**SOLICITATION AMENDMENT**  
**MODIFICATION DE L'INVITATION**

<b>Title - Sujet</b> Cell Upgrade, Dorchester Pen., N.B.	
<b>Solicitation No. - N° de l'invitation</b> EC016-140237/A	<b>Amendment No. - N° modif.</b> 002
<b>Client Reference No. - N° de référence du client</b> R.043937.001	<b>Date</b> 2013-06-10
<b>GETS Reference No. - N° de référence de SEAG</b> PW-\$PWB-004-3256	
<b>File No. - N° de dossier</b> PWB-3-36011 (004)	<b>CCC No./N° CCC - FMS No./N° VME</b>
<b>Solicitation Closes - L'invitation prend fin</b> <b>at - à 02:00 PM</b> <b>on - le 2013-06-13</b>	<b>Time Zone</b> <b>Fuseau horaire</b> Atlantic Daylight Saving Time ADT
<b>F.O.B. - F.A.B.</b> <b>Plant-Usine:</b> <input type="checkbox"/> <b>Destination:</b> <input type="checkbox"/> <b>Other-Autre:</b> <input type="checkbox"/>	
<b>Address Enquiries to: - Adresser toutes questions à:</b> Doucet, Gisele PWB	<b>Buyer Id - Id de l'acheteur</b> pwb004
<b>Telephone No. - N° de téléphone</b> (506) 636-4541 ( )	<b>FAX No. - N° de FAX</b> (506) 636-4376

Addenda numéro 2.

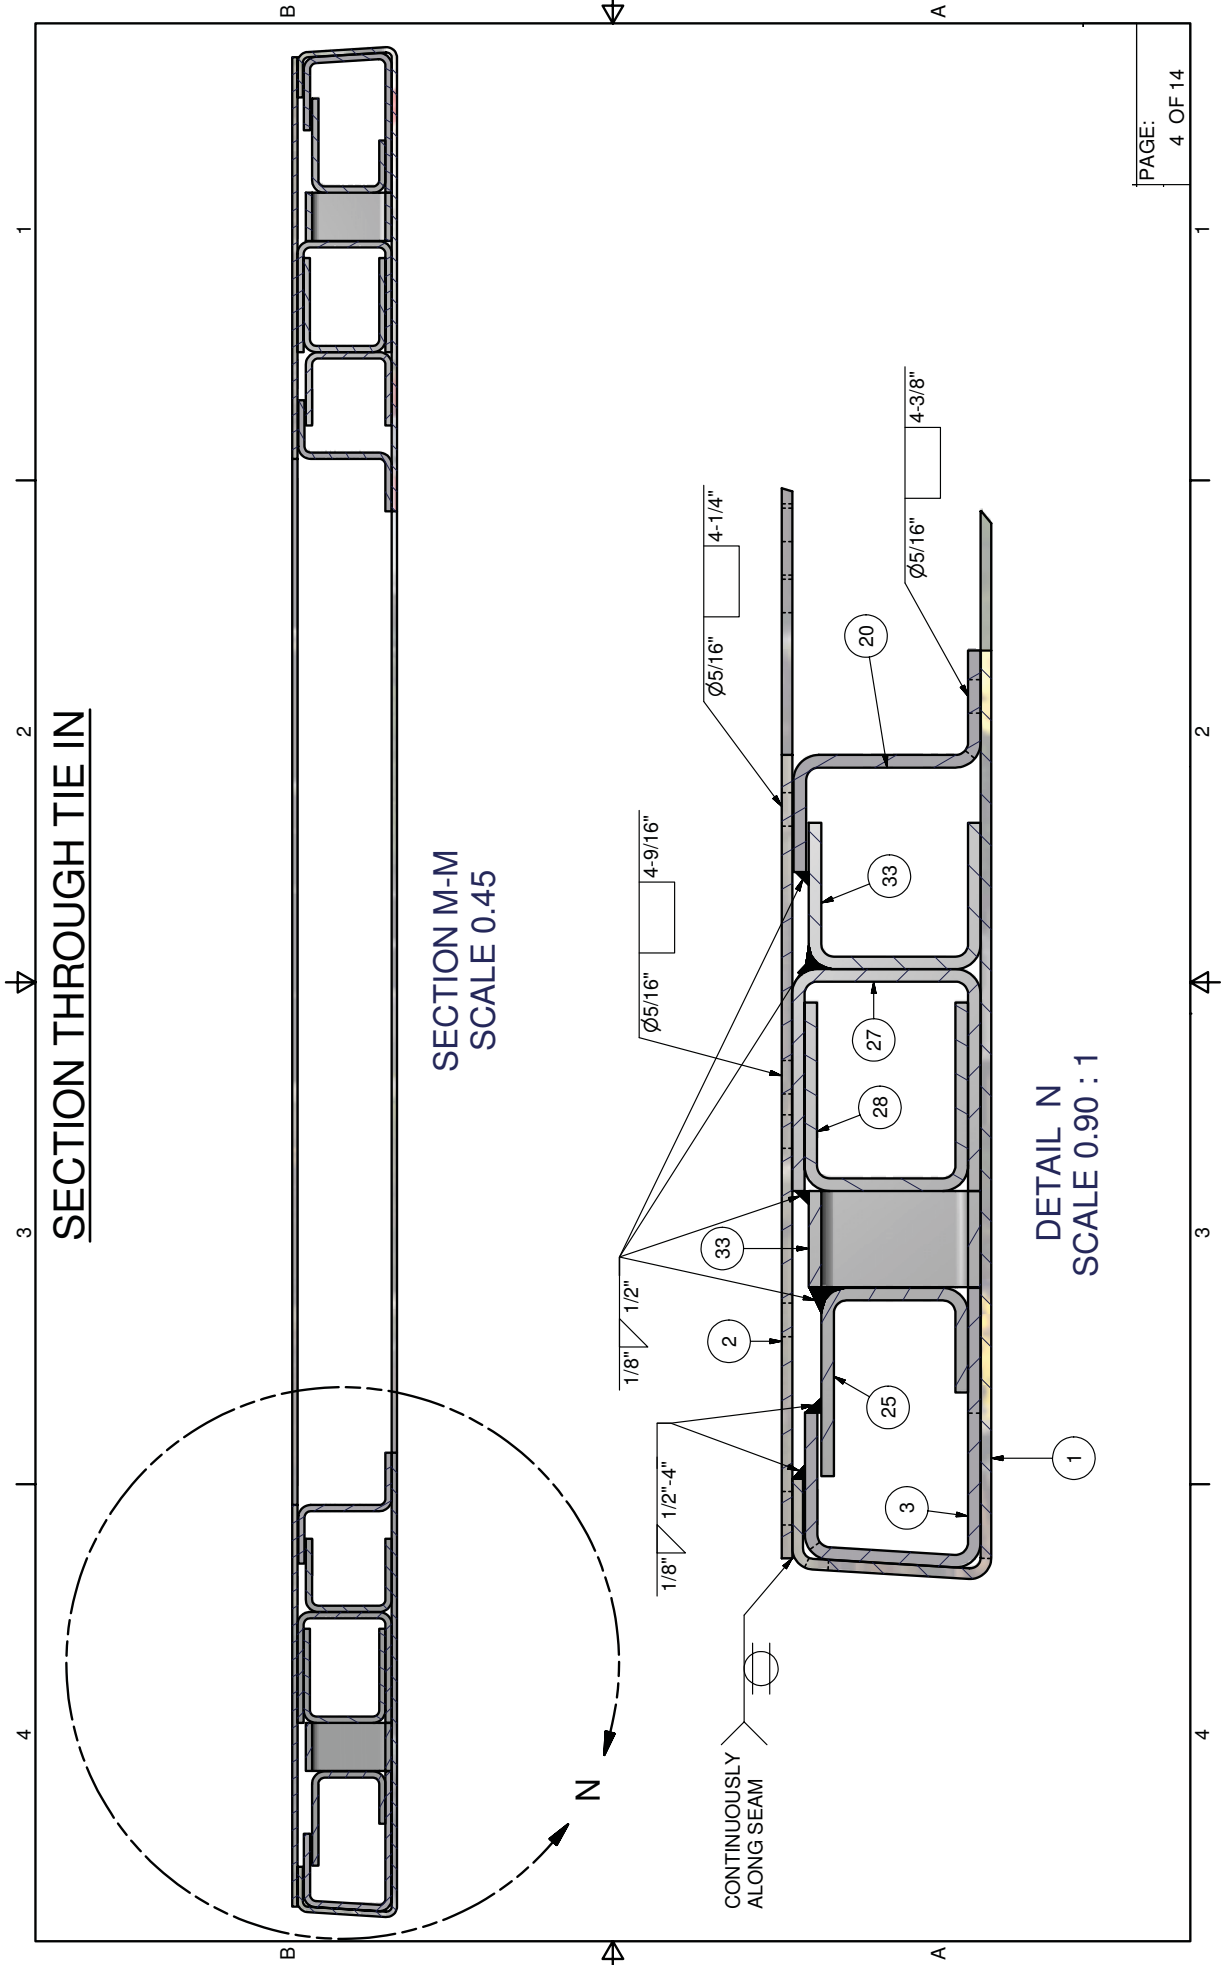
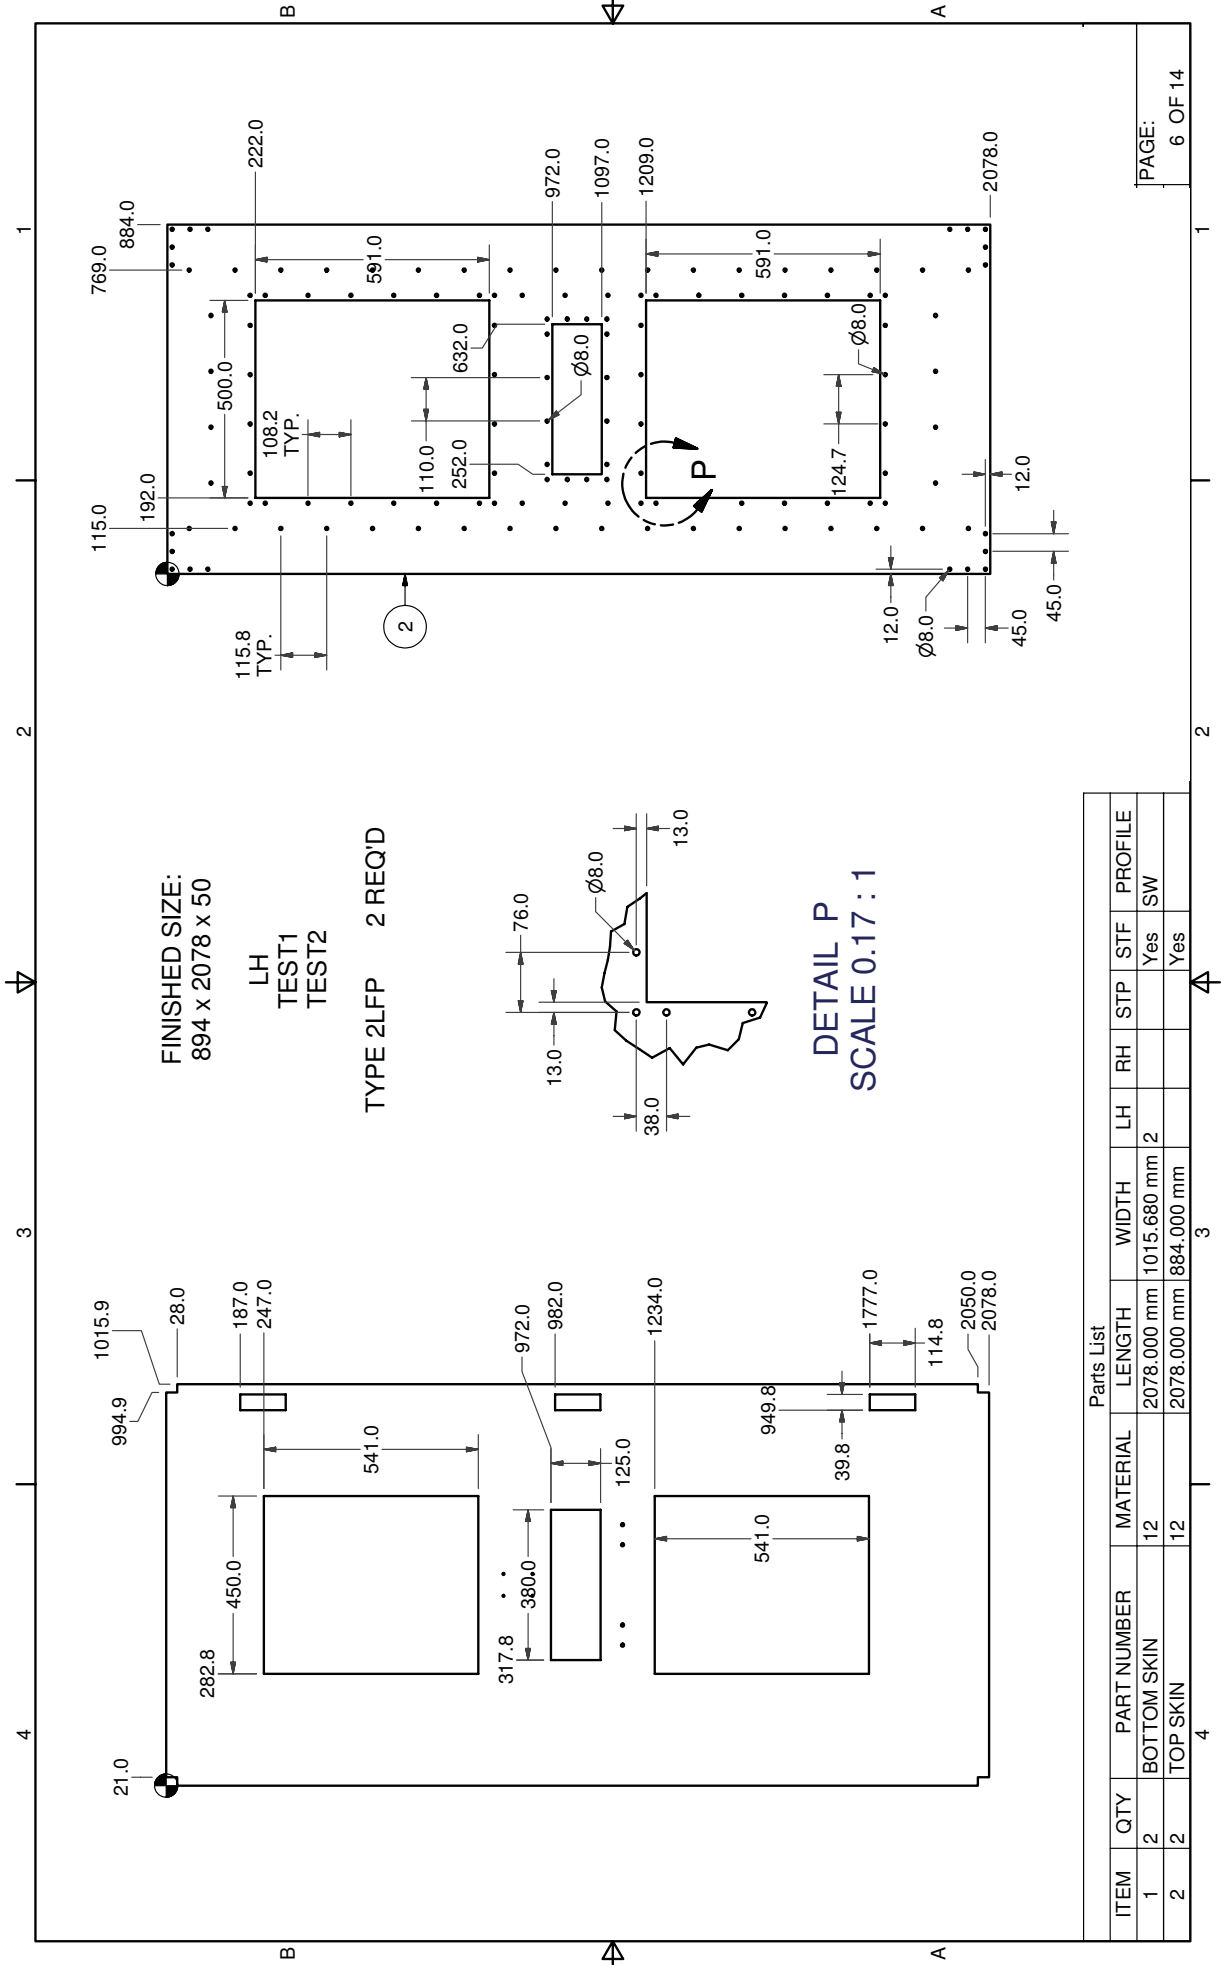
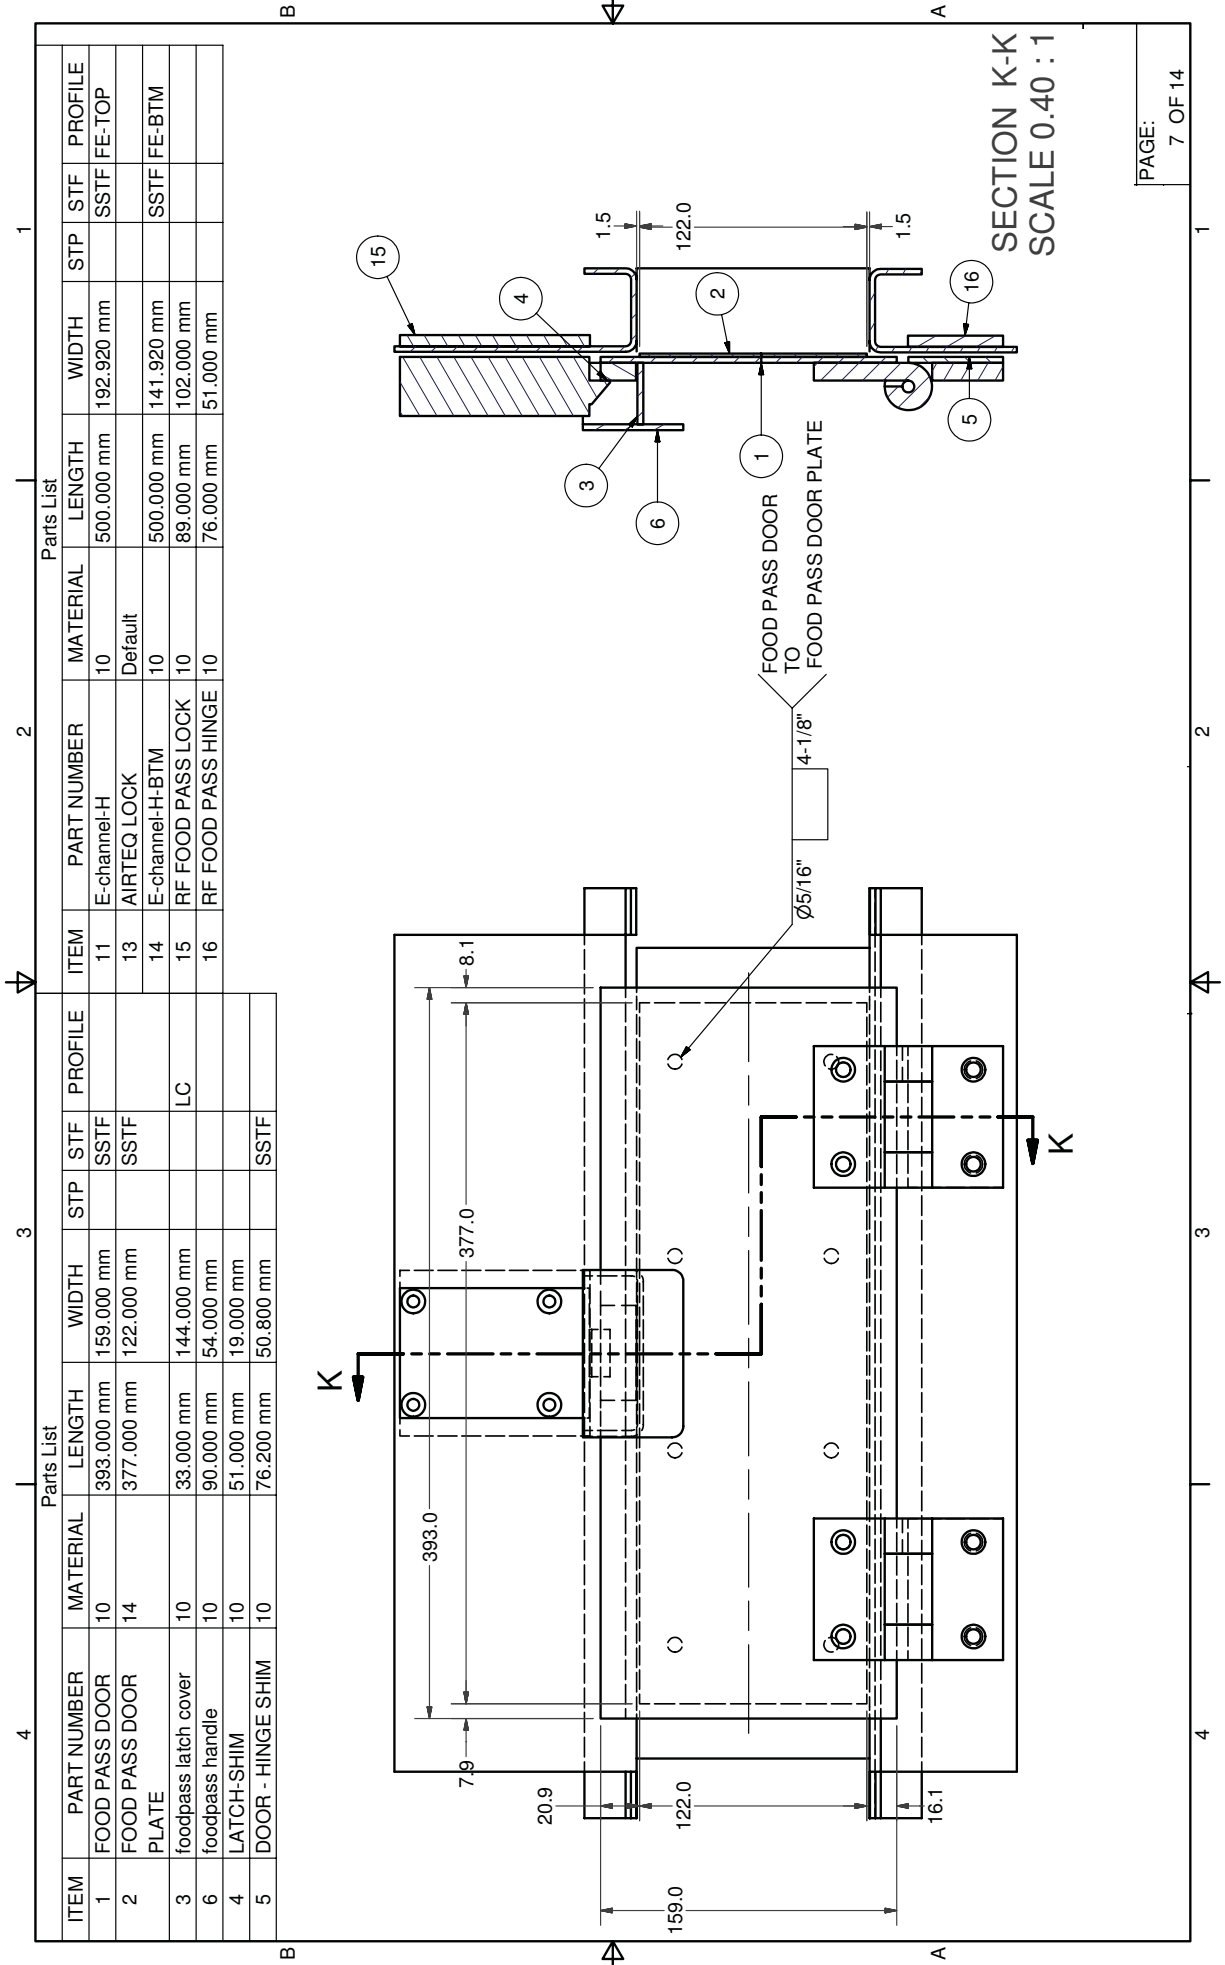
Construct the observation doors (D252, D254) following CSC's "Prototype Cell Door Development" drawings (Attached).

**FINISHED SIZE:**  
894 x 2078 x 50
